湖南华容北景港上横州 20MWp、和平 20MWp 分布式

农光互补发电项目

监理工程师通知单

编号: HRGF-JLT-062

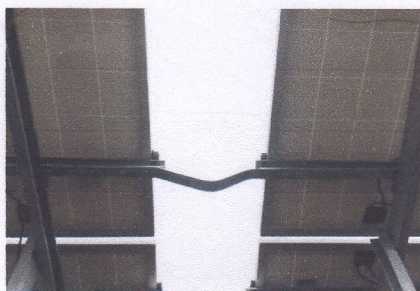
1、箱逆变平台砼底板及侧面有蜂窝、麻面、露筋现象。

2、箱逆变平台侧边出现榨模现象

3、部份箱逆变平台钢梯下没有砼基础

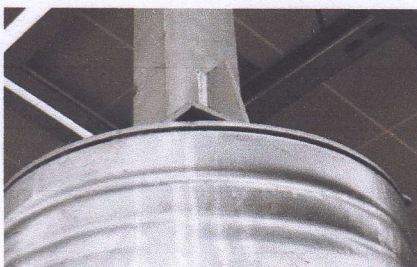
4、箱逆变平台栏杆立杆与平台膨胀螺栓没有做砼垛子。

5、部份箱、逆变设备底座没有预埋槽钢。

6、板间水平扁钢接地没有用双螺母连接

7、支架立柱与桩头焊接没有满焊

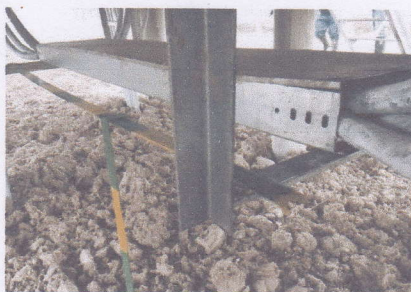
8、箱逆变平台上设备与栏杆接地焊缝长度不符合施工规范要求

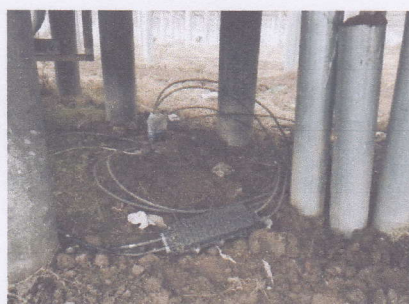
9、箱逆变平台下电缆桥架接地焊接长度不符合要求

10、箱逆变平台下 2*70 进逆变器电缆套管没有用角钢上下水平固定

11、箱逆变高压电缆头制安有扭曲现象

12、部份汇流箱出线波纹管没有与汇流箱紧密连接，有脱落现象

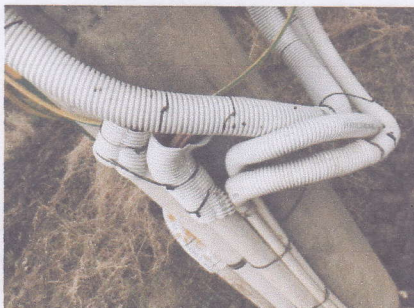
13、1*4 电缆进 PVC 套管口没有封火泥

14、部份箱逆变设备上通信线缆未做防火泥。

15、箱逆变下通讯电缆随意撒落地上

16、箱逆变平台下高压电缆钢套管与支架未设抱箍固定
